CEI
IEC
760

AMENDEMENT 1
AMENDMENT 1

Amendment 1

Flat, quick-connect terminations

Figure 4 – Dimensions of female connectors

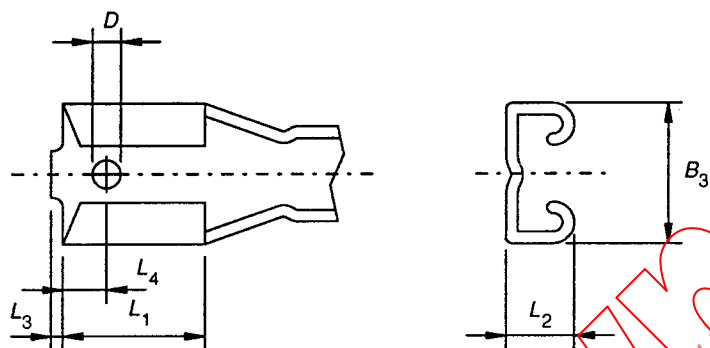
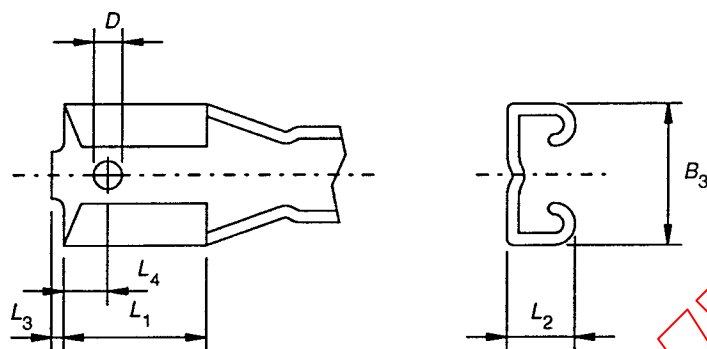
Replace the existing figure 4 by the following new figure 4:

Remplacer la figure 4 existante par la nouvelle figure 4 suivante:

Figure 4a – Dimensions des variantes de clips

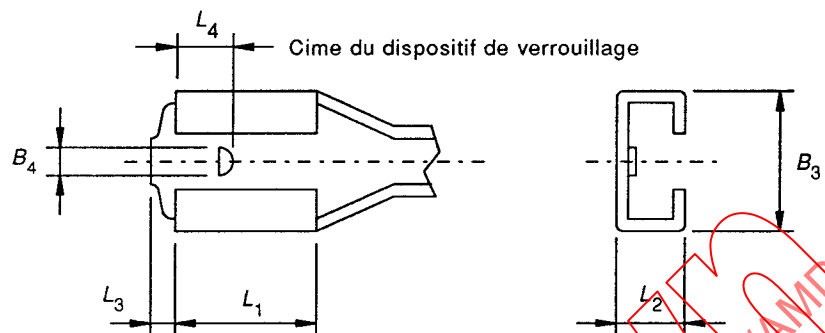
Remplacer la figure 4a existante par la nouvelle figure 4a suivante:
